# 三菱汎用ACサーボ セールスとサービス

No. 11-20

## MR-J3シリーズ 外観・仕様変更に関するお知らせ(第2報)

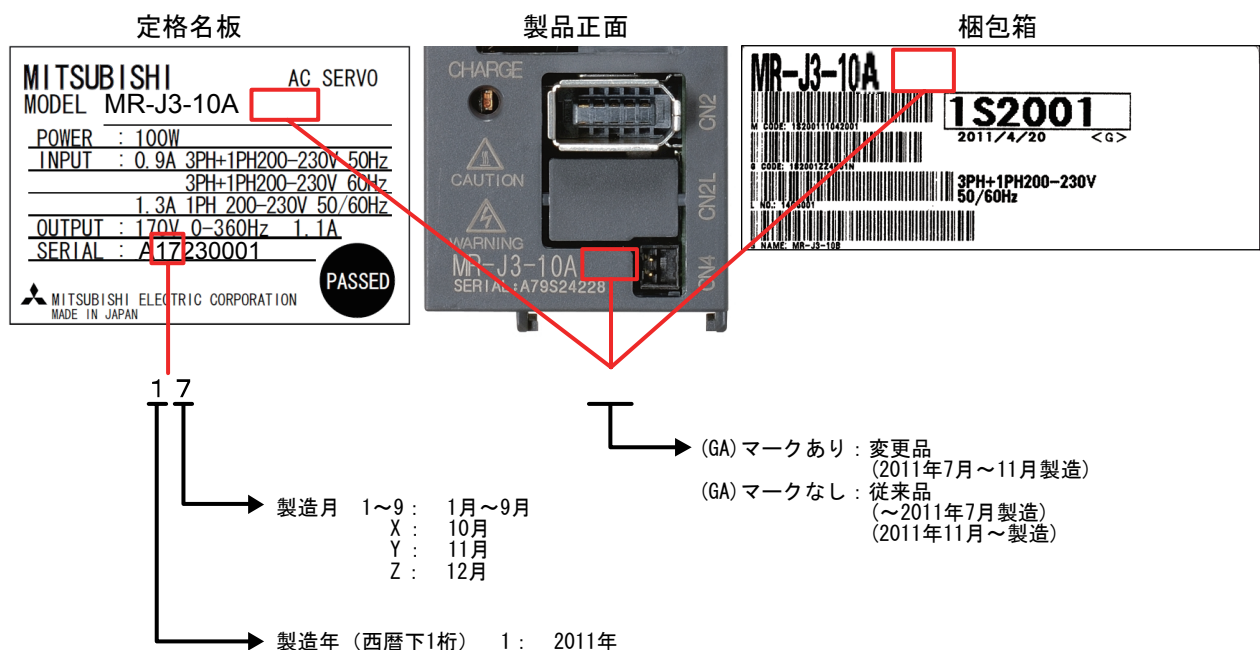
#### 4. 外観変更内容及び変更品確認方法

変更品(2011年7月～11月製造)は部品変更品識別マーク(GA)が定格名板・製品正面・梱包箱に印字されております。

製造年月は定格名板のシリアルNo.にてご確認をお願い致します。
